改善箇所説明図

ステアリングバルブのショックバルブ調圧用ネジ位置詳細

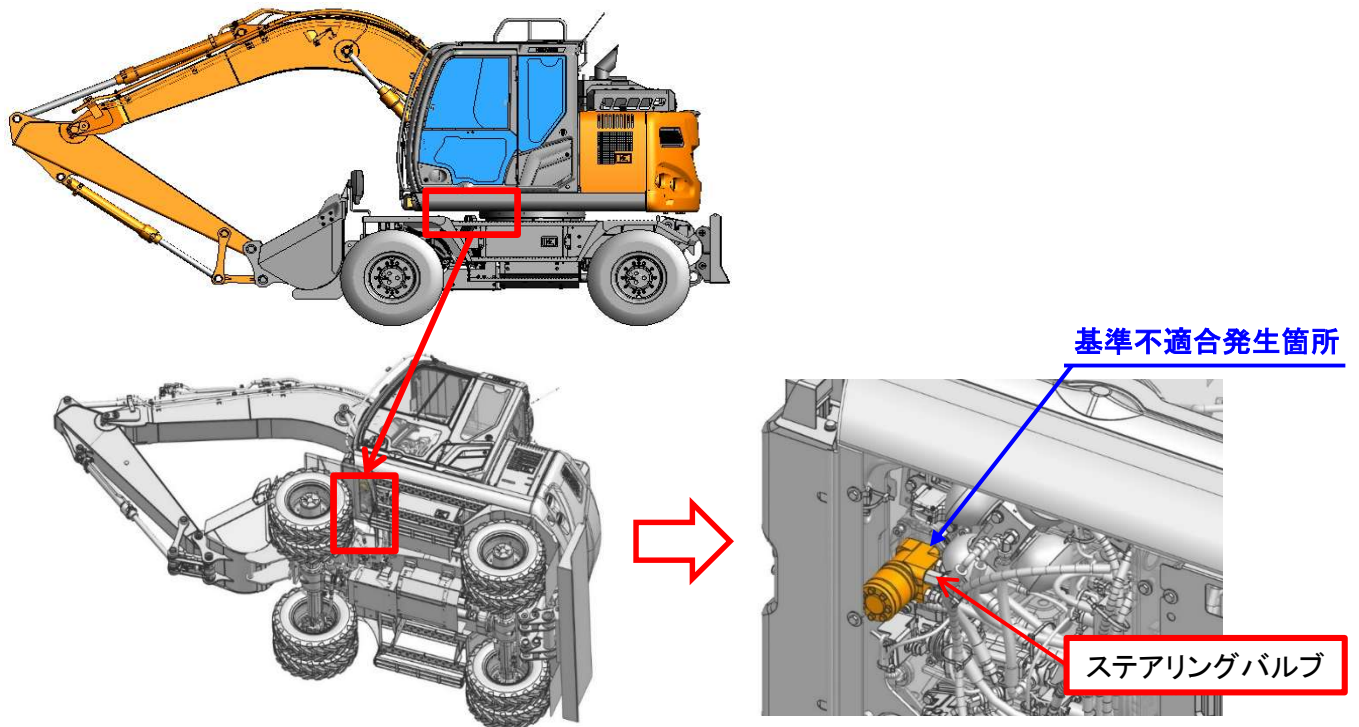
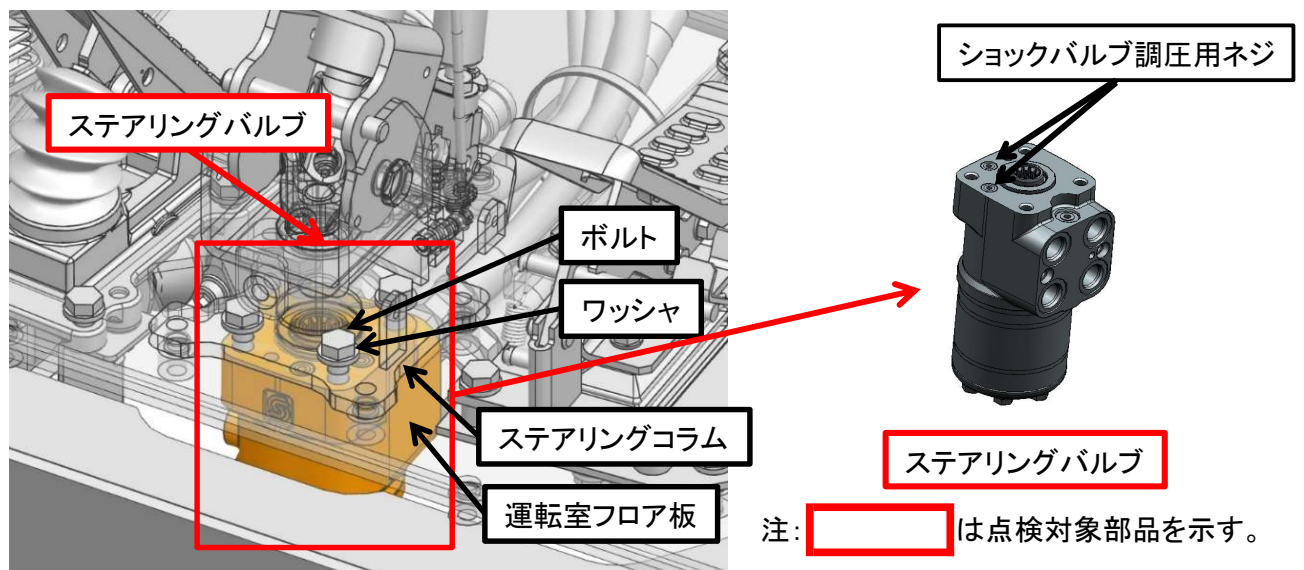
ショベル・ローダの旋回を制御するステアリングバルブにおいて、製造工程が不適切なため、油圧を調整するショックバルブ調圧用ネジの内部にあるバネが、正規位置に組付けられていないものがある。そのため、稼働時の外力によりバネが正規位置に戻ると、内部の圧力を保持できず、最悪の場合、左右旋回操作をした際に油圧が発生せず、旋回不能になるおそれがある。

改善措置の内容: 全車両、ステアリングバルブのショックバルブ調圧用ネジの端面からの深さを点検し、不適合品については良品に交換する。

ステアリングバルブの確認済みマークで識別

ステアリングバルブ底面にピンクペンでマークがあるものは
ステアリングバルブ製造時にショックバルブ調圧用ネジの深さ確認済み
